Begadi HW60 Magazin Kompatibilität

Modifikation/Modification for HW60

Modifikation/Modification

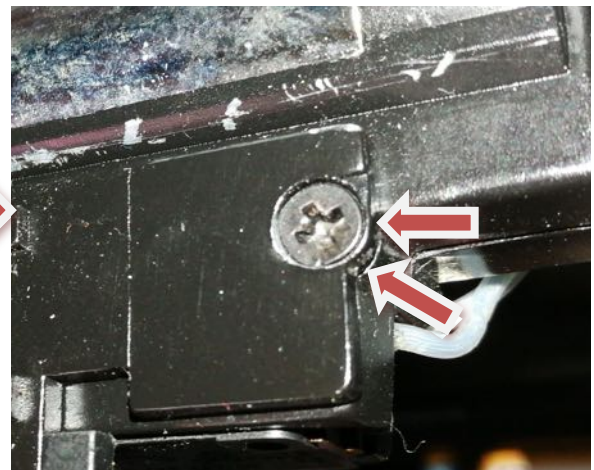
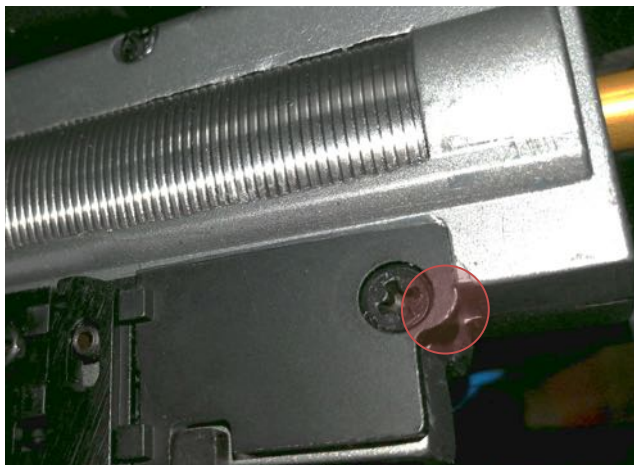
Problem: Bei wenigen Modellen schaut an der Gearbox die angeschraubte Safety Lever Plate etwas zu weit raus und verhindert deshalb das Einrasten von Magazinen.

Issue: In few cases the safety lever plate, which is attached to the gearbox, sticks a bit too far out. In consequence, magazines don't lock in.

Diese rausstehende Kante muss etwas runtergeschliffen werden.
This sticking out edge must be grinded off a bit.

Lösung: Die Safety Lever Plate muss an einer Stelle etwas abgeschliffen werden.

Solution: The safety lever plate needs to be modified.
